Projet de centrale photovoltaïque de Migné-Auxances

Avis émis dans le cadre de l'instruction

**Avis de la Mission Régionale d'Autorité environnementale
(MRAe) Nouvelle-Aquitaine sur
le projet de centrale photovoltaïque au sol d'environ 16,88 ha
sur la commune de Migné-Auxances (86)**

Figure 10 : Plan du projet de centrale photovoltaïque de Migné-Auxances (source : EDF RENEUVELABLES)

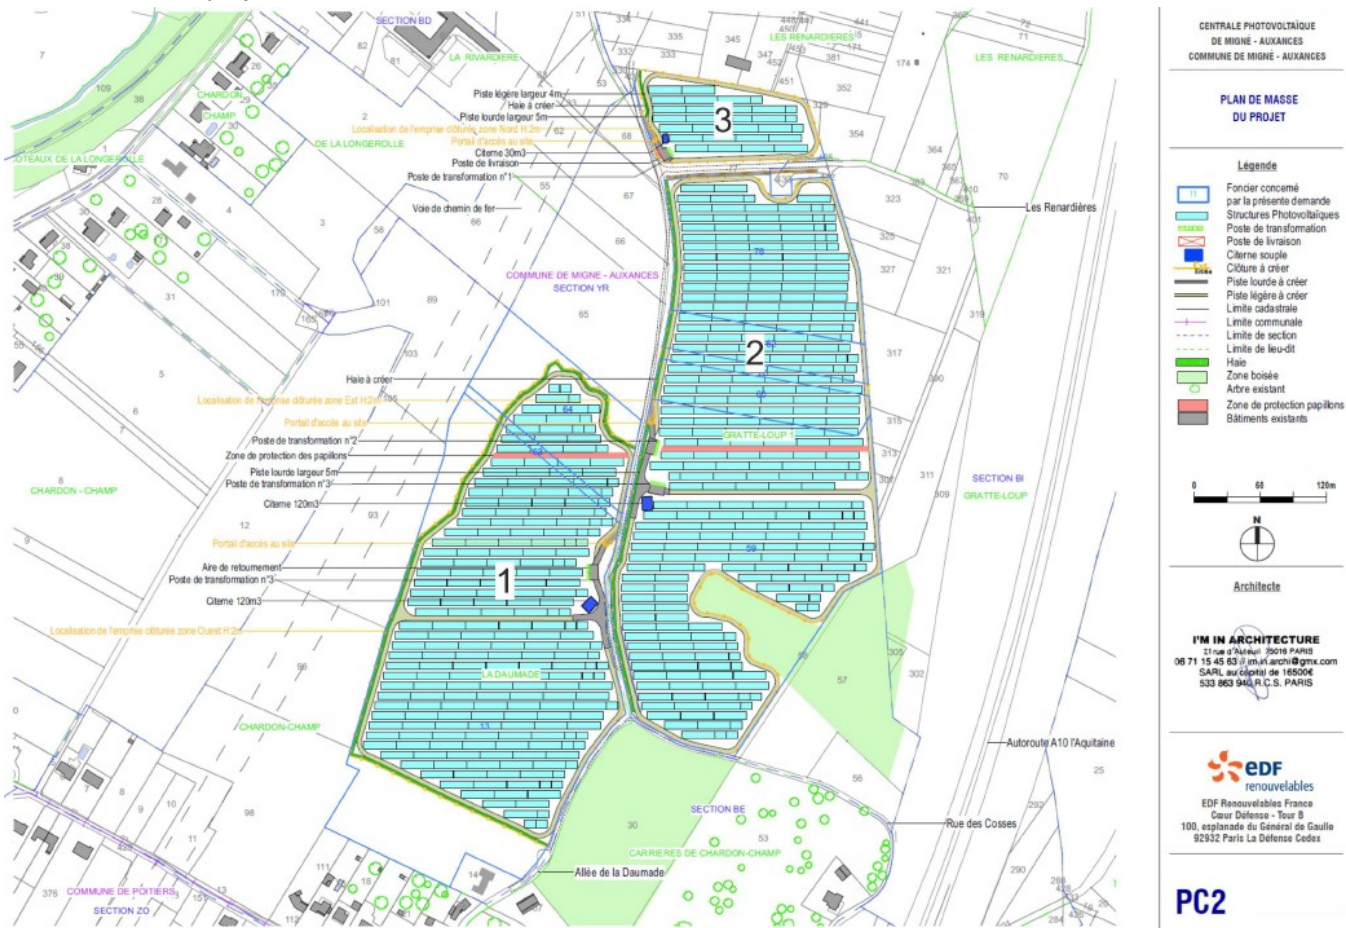
La station favorable à l'Azuré du Serpolet semble intégrer une piste légère à créer. Il serait souhaitable de considérer l'évitement total de cette station et, le cas échéant, d'envisager une modification de l'implantation des panneaux pour la préserver. Une cartographie très détaillée est attendue.

Concernant l'**Odontite de Jaubert**, les secteurs d'implantation historiques ont été évités (secteur sud-est). **Selon le dossier, une station historique d'Odontites de Jaubert demeure toutefois intégrée au sein du projet de parc.** Compte tenu du potentiel de dissémination de l'espèce et de la présence des milieux présents favorables à l'espèce (friches et culture), la zone potentiellement utilisable par cette espèce pourrait être plus étendue. Des stations d'Odontites de Jaubert pourraient par conséquent être impactées dès le commencement des travaux. En l'état, les 1 ha de compensation proposés ne paraissent pas satisfaisants.

Localisation des relevés botaniques effectués par le CEN

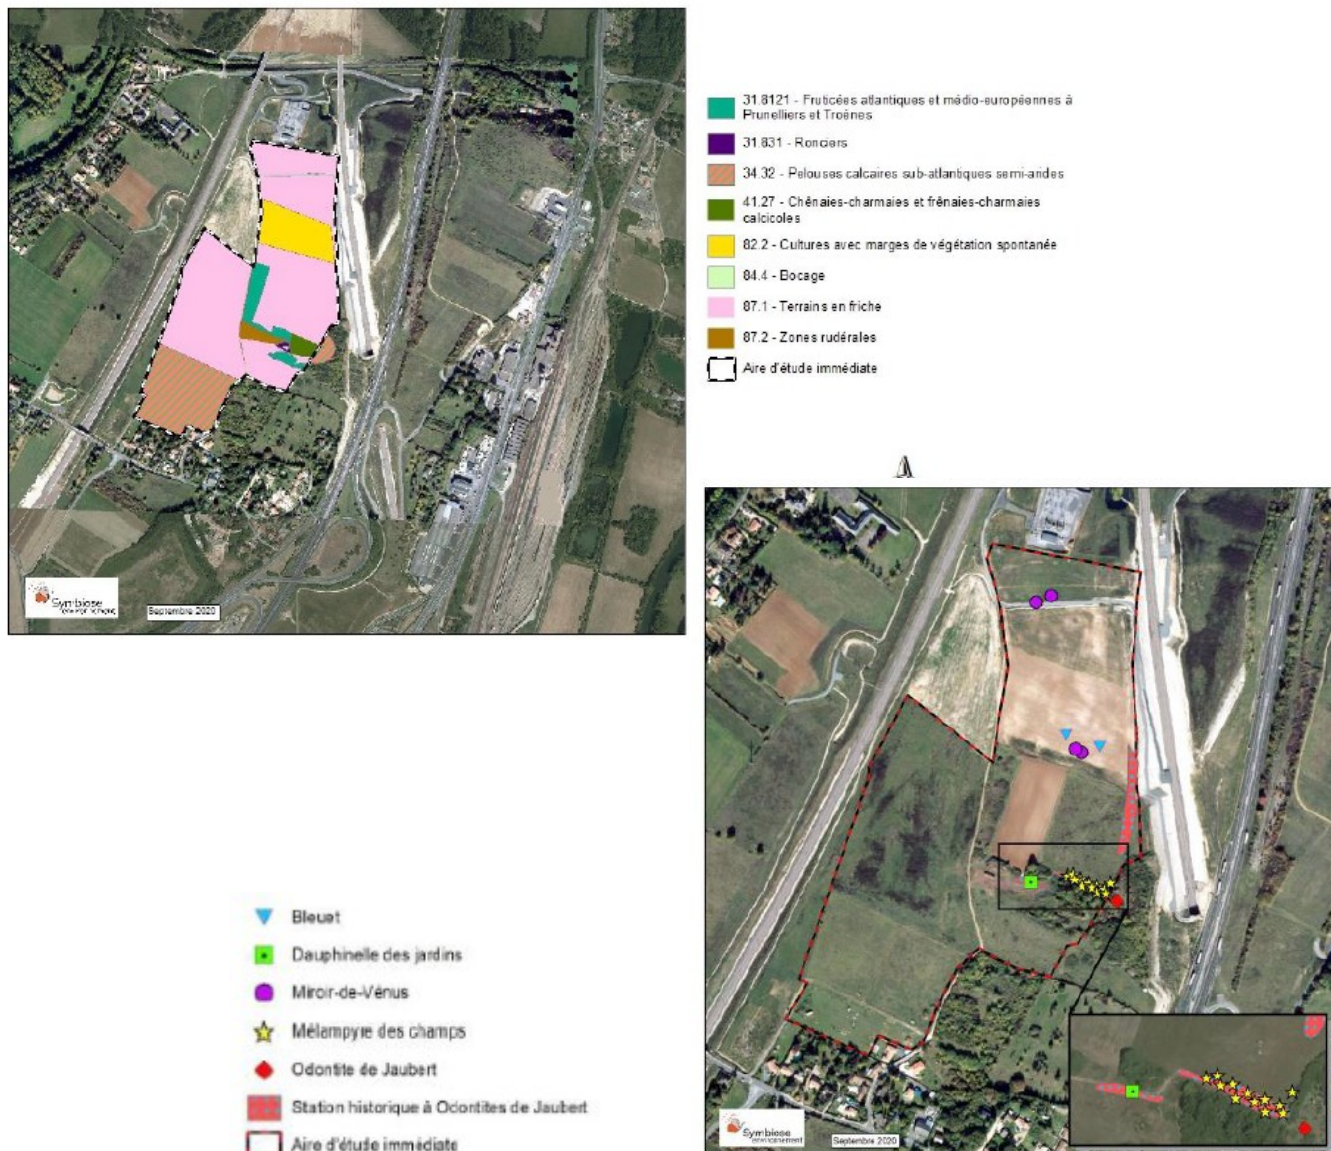
Les investigations faune/flore de terrain apparaissent cohérentes. Néanmoins, la partie nord de la zone projet n'a pas fait l'objet de relevés botaniques. Les résultats obtenus à l'issue des inventaires floristiques sont par conséquent incomplets. Des espèces messicoles à très forts enjeux ne sont en effet pas inventoriées alors qu'elles sont considérées comme présentes sur la zone d'étude d'après les observations menées par le CEN. Dès lors, les enjeux biodiversité apparaissent partiellement caractérisés et potentiellement sous-évalués (cf. carte 82 p. 92 ci-dessus).

Localisation des habitats naturels et de la flore remarquable

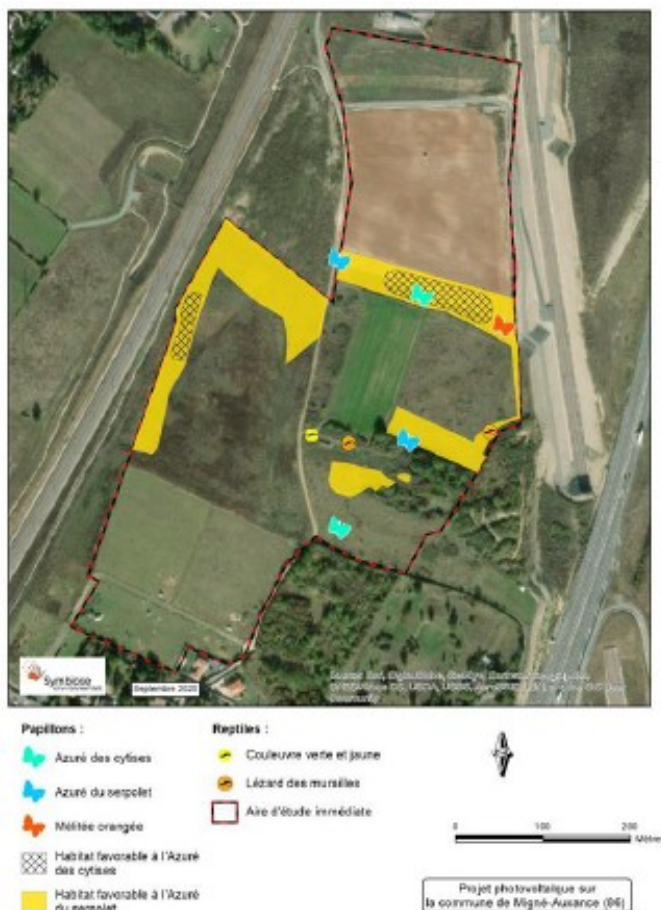
La MRAe relève l'insuffisance des inventaires flores, ce qui ne permet pas de corroborer les conclusions de l'étude qui annonce l'absence des espèces suivantes :

- de l'**Odontite de Jaubert**, espèce de pelouse calcicole protégée en France, pourtant observée en 2020 sur la zone d'étude ;
- de la **Nigelle des champs**, espèce messicole à très fort enjeu patrimonial observée en 2009 au nord de la zone d'étude ;

- de la **Fumeterre à fleurs serrées**, espèce également protégée observée en 2020 sur la zone d'étude.

L'absence de relevés botaniques relatifs à la partie nord de la zone d'étude et la faiblesse des effectifs en présence pourraient expliquer ces lacunes. Il convient dès lors de considérer, qu'en l'état du dossier, ces espèces sont potentiellement présentes au sein de l'aire d'étude. Les inventaires devront être complétés ultérieurement pour confirmer ou infirmer ce point.
